**Contratación Directa - Régimen Obra Pública N° 03/2024 , llamada para la ejecución de la obra: "OBRA CIVIL SUBESTACION TRANSFORMADORA INTERNA CAMPUS DR. DEODORO ROCA" ubicado en Avenida Libertad N° 5470 de la ciudad de Corrientes; tramitada por expediente N° 01-2022-02230.**

### **CIRCULAR ACLARATORIA CON CONSULTA N° 03**

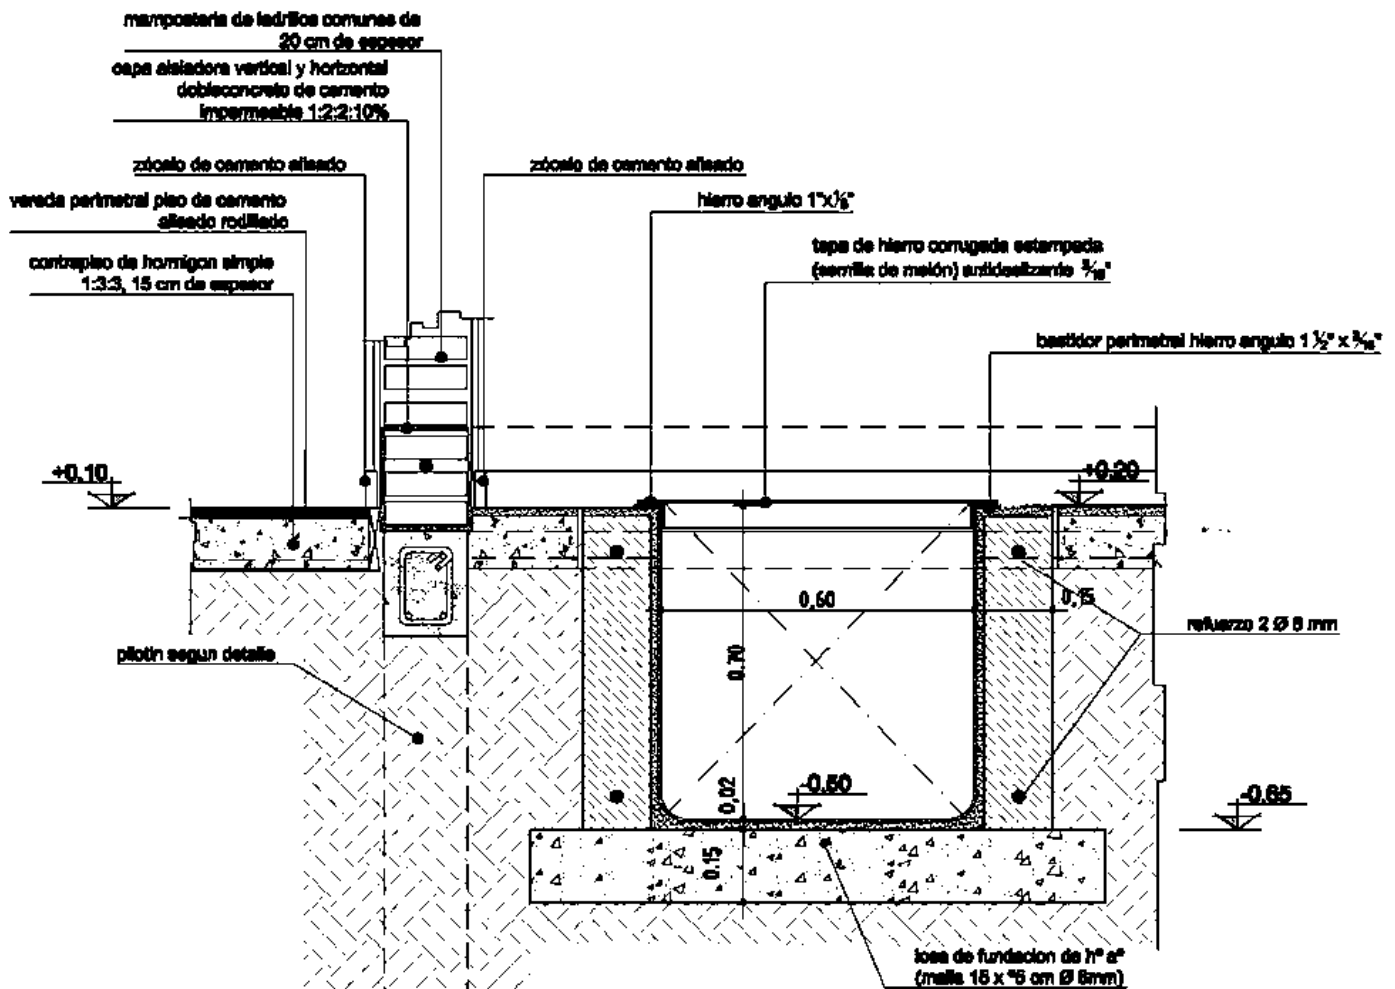
3.1- Relleno y compactación y 3.2 Nivelación con relleno de suelo cemento: el plano habla de un terraplenamiento con un nivel interior terminado de +20cm. cual el volumen de tierra a rellenar? o a que cota se encuentra el terreno para rellenar.

- ***En el punto 3.1 se aclara que se toma como nivel de base de compactación final + 0.10 con respecto al estacionamiento próximo. Desde allí se toman las referencias del plano (+0.20 plano = + 0.30 total) se entiende?***

### TAPA DE CHAPA DUCTO EN INTERIOR ESC 1:10

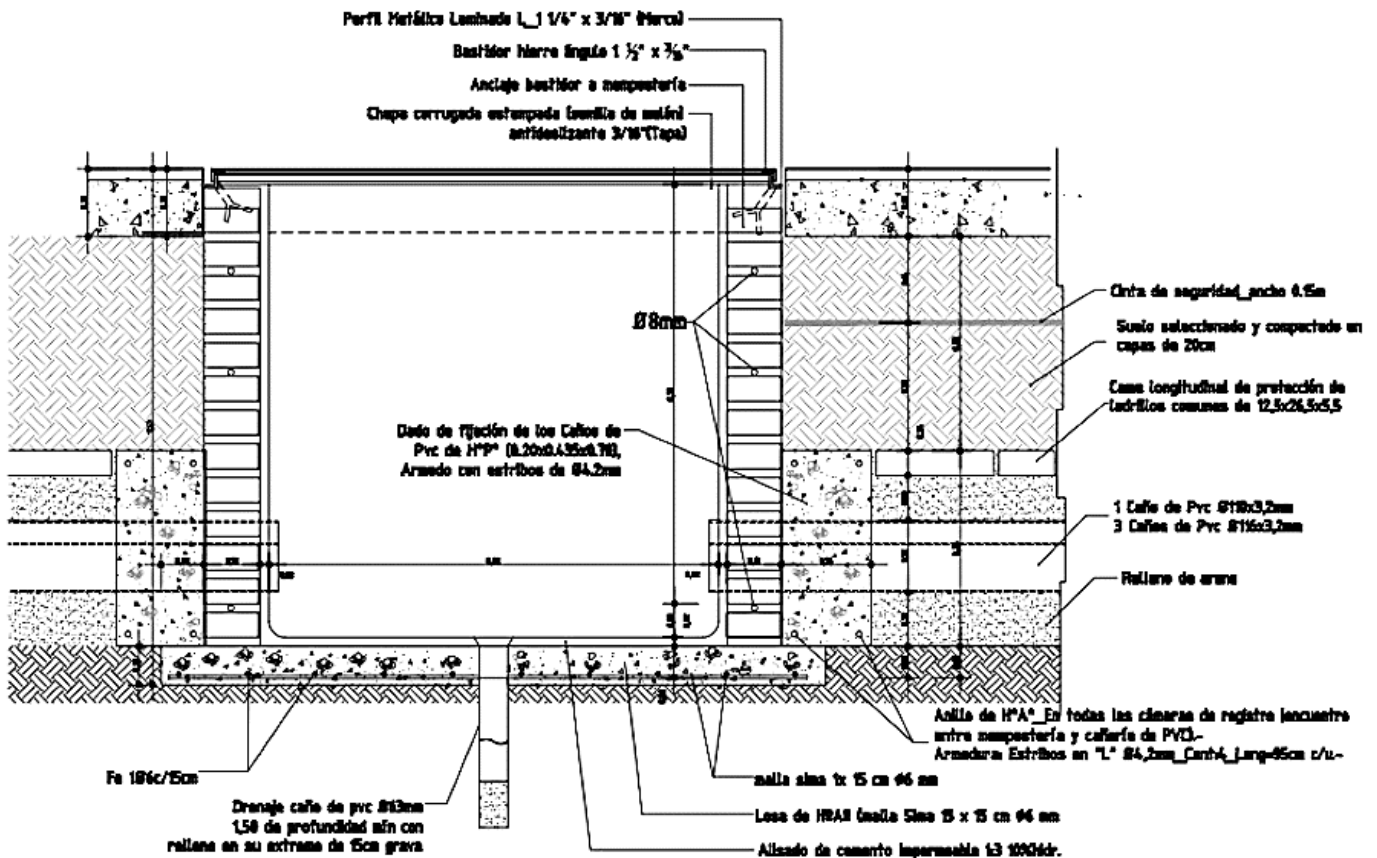
4.3- Bases y anillos inf. de ductos y cámaras de hormigón, de 15 cm espesor: Faltan detalles constructivos.

5.2- Mamposteria De 0,15 cm armada de ladrillos comunes (cámaras p/ Ductos):

Faltan detalles constructivos.

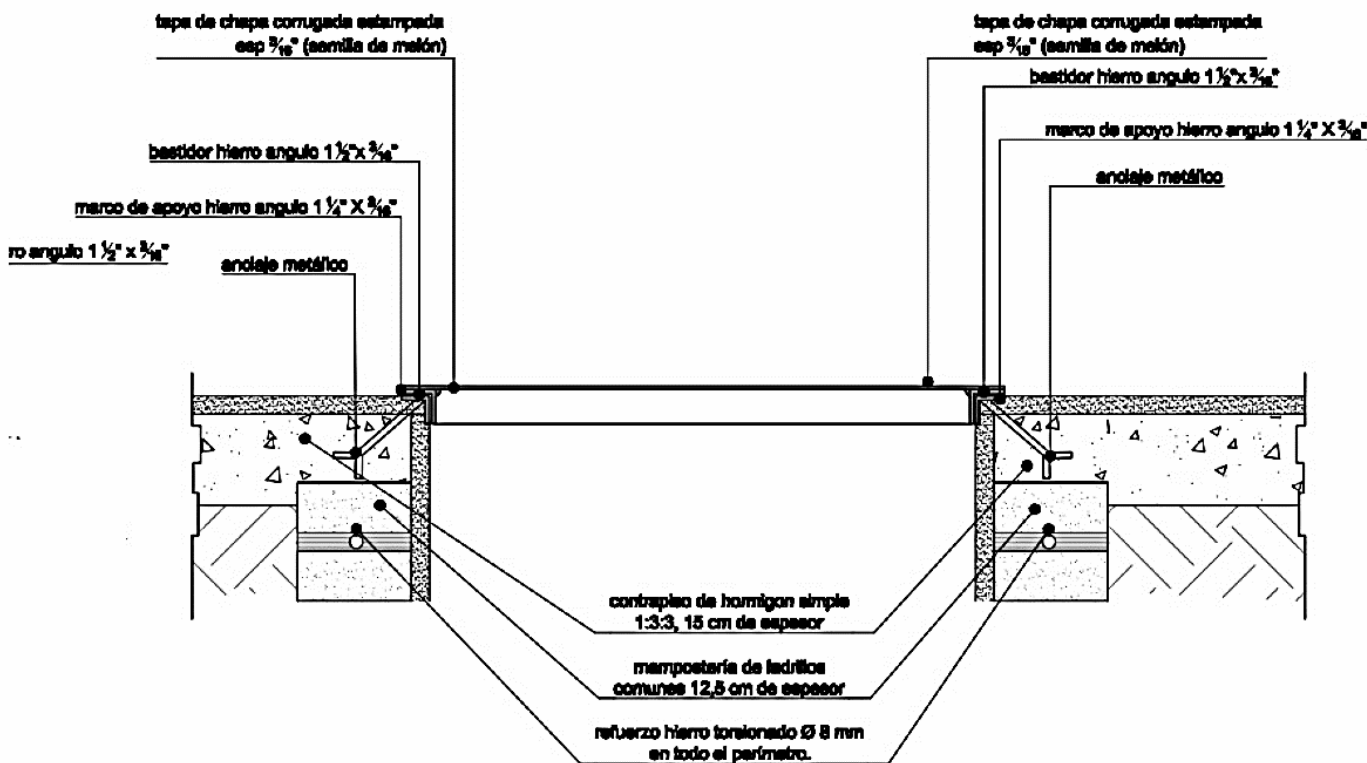
7.1- Contrapiso armado con malla del 6 inferior + superior: espesor 12 cm:

Cual es el ancho de vereda? (no coinciden gráficos y cotas de contrapiso para vereda)

- **Correcto, hay una diferencia entre ambos planos. Vale el ancho de 2.50 m al frente y 1.00 en laterales y contrafachada. Ese valor es el único a corregir. El resto de los paños definidos por juntas se respeta. Incluso el posterior donde existe un ensanchamiento.**

**DETALLE**  
**TAPA DE CHAPA DUCTO EN INTERIOR ESC 1:10**

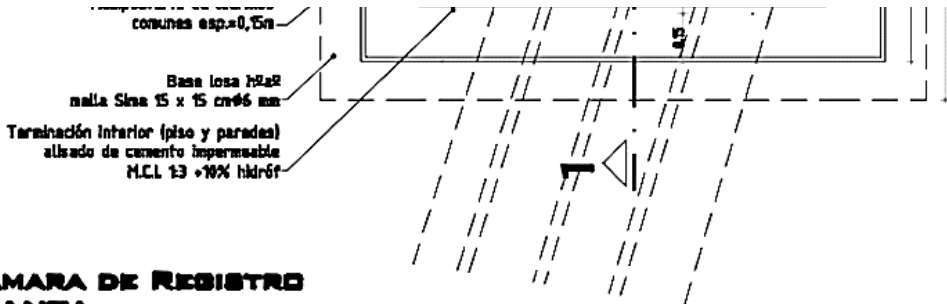
14- DUCTOS Y CÁMARAS PARA CONDUCTORES: Faltan detalles constructivos.

**CÁMARA DE REGISTRO**  
**PLANTA ESC 1:20**
